Mission régionale d'autorité environnementale  
Île-de-France

**Avis délibéré en date du 22 août 2019  
de la Mission régionale d'autorité environnementale sur le projet  
d'extension d'une installation de stockage de déchets de matériaux  
de construction contenant de l'amiante implanté dans une carrière,  
de la société PICHETA à Saint-Martin-du-Tertre (95)**

Fig.1: Localisation du projet (source dossier administratif et technique)

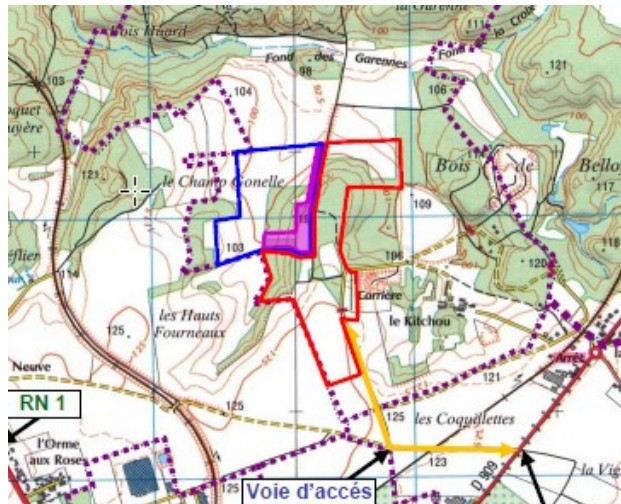
Le projet se situe dans une zone agricole et forestière peu urbanisée. Les habitations les plus proches de la limite de propriété de l'ISDND sont localisées à (voir figure 1):

- environ 500 m, avec le hameau de Kitchou (est du projet)
- environ 700 m, avec la maison des Garennes (nord du projet).

*Fig. 3 : plan de repérage des zones nord et sud (source : dossier administratif et technique)*

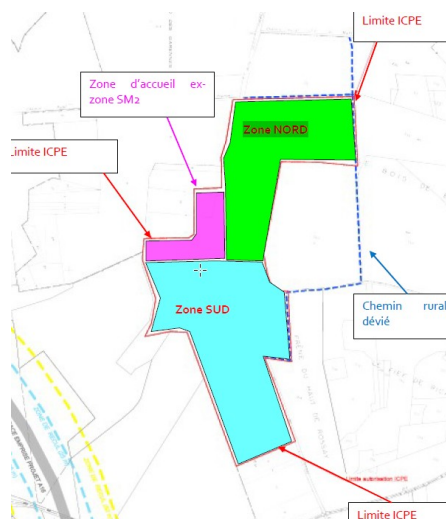
La MRAE considère que la notion de casier<sup>11</sup> au sens de l'arrêté du 15 février 2016 est mal utilisée ou à justifier.

**Ainsi, la MRAE recommande à l'exploitant de compléter le dossier en indiquant que la zone nord et la zone sud forment un casier doté d'un flanc toute hauteur ayant les caractéristiques d'imperméabilité réglementaires.**

Selon l'exploitant (cf. p 21 du dossier administratif et technique), les six alvéoles » exploitées progressivement et successivement constituent également chacune des casiers dont une partie des flancs n'est pas toute hauteur.

**La MRAE recommande à l'exploitant de justifier l'indépendance hydraulique de chaque alvéole définie dans le dossier administratif et technique.**

Fig 4 : coupe de principe d'un casier (source : dossier technique et administratif)

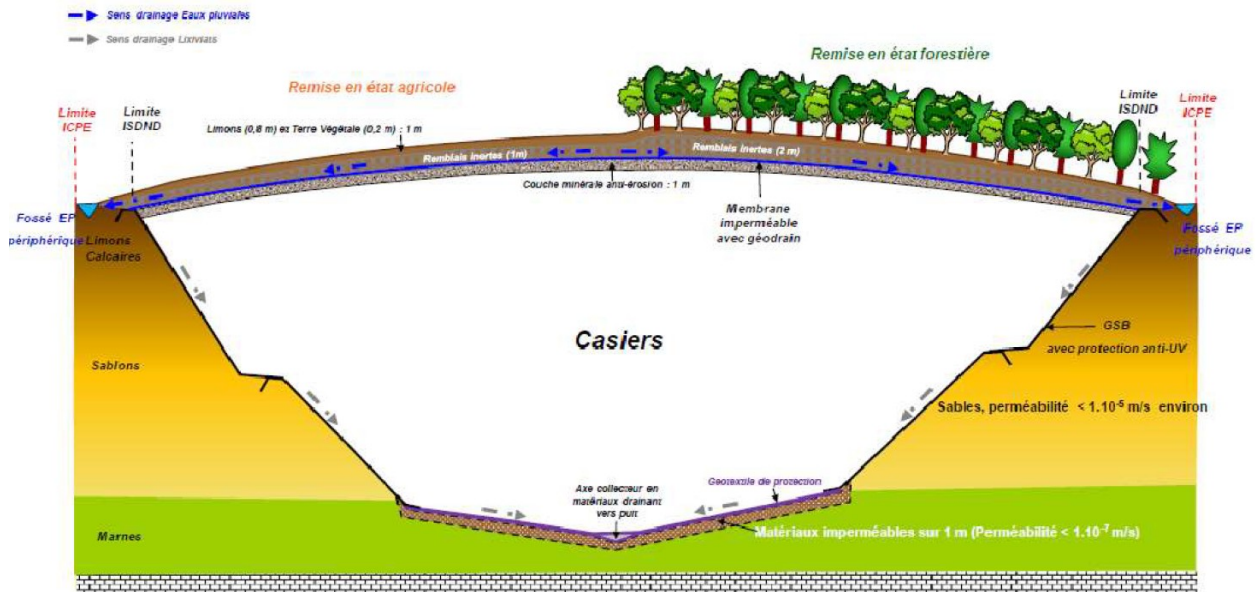
Une fois son remplissage terminé, le casier est recouvert d'une couverture intermédiaire, dénommée couche minérale anti-érosion, puis d'une couche de couverture finale comprenant une membrane imperméable avec géodrain (cf. figure 4). Entre temps, les déchets d'amiante lié sont recouverts tous les jours sur le dessus d'une couche d'au moins 20 cm de matériaux ou de déchets inertes, et sur le flanc, d'une membrane étanche.

La MRAE note que le recouvrement journalier des flancs par une membrane étanche (p. 52 du dossier technique et administratif) n'est pas conforme à l'article 43 à l'arrêté du 15 février 2016. Il devra être assuré par un remblaiement complémentaire matériaux ou de déchets inertes qu'il convient de prendre en compte dans la comptabilité des volumes de déchets inertes accueillis sur le site.

**La MRAe recommande à l'exploitant de prendre en compte dans le calcul du volume de déchets inertes nécessaire au recouvrement des déchets, celui nécessaire à leur recouvrement sur les flancs.**

*Fig. 5 : Remise en état de l'ISDND (source : plan topographique annexé)*

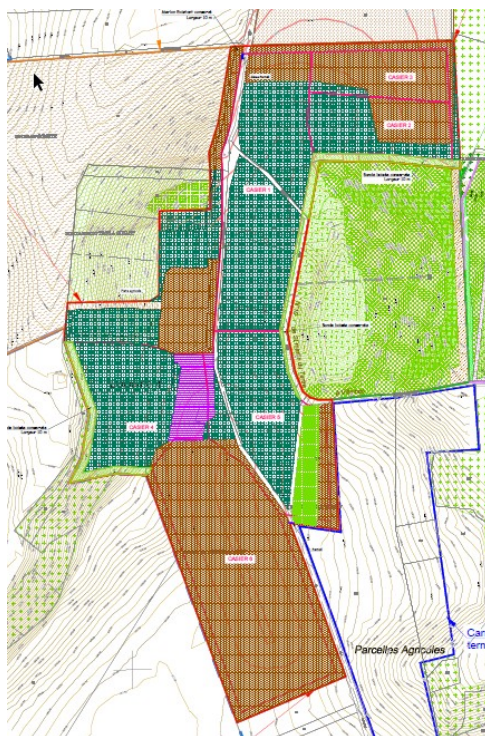
La MRAe observe que le demandeur ne justifie pas de manière détaillée la conformité de son projet aux dispositions de l'arrêté du 15 février 2016 (par ex : sous forme d'un tableau). Seules certaines dispositions sont examinées dans le dossier fourni.

L'étude d'impact ne rappelle pas que l'autorisation de la carrière impose une remise en état à la cote initiale de la zone. Elle précise que le projet d'ISDND modifie « légèrement » le réaménagement final de la carrière. Au nord du site, le réaménagement sera à 129 NGF contre 125 NGF, soit un rehaussement de 4 mètres, dont les justifications ne sont pas données. Une image de synthèse permet de visualiser le rendu définitif. Le pétitionnaire indique que la topographie et l'état écologique originels seront globalement respectés (cf. plan de la figure 4).

- **de justifier le rehaussement de 4 mètres par rapport au terrain naturel initial ;**
- **de compléter le dossier par un plan topographique de l'état initial avant l'exploitation de la carrière et des coupes de l'état initial avant exploitation de la carrière, afin de pouvoir comparer le réaménagement avant et après modification avec celui-ci.**

Fig. 6 : Localisation des captages AEP (en rouge), et sens d'écoulement de la nappe (flèches bleu pâle de part et d'autre de la ligne tiretée bleue) (source étude d'impact – état actuel)

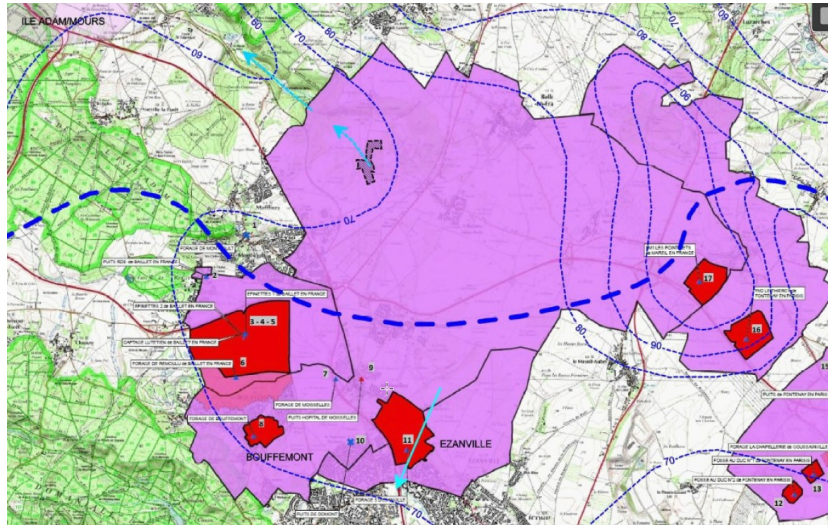
Le sens d'écoulement a été déterminé et est repris sur la figure 6. Selon le dossier, aucun des captages AEP référencés puisant dans la nappe du Lutétien/Yprésien est vulnérable au site, car ils sont en amont hydraulique,
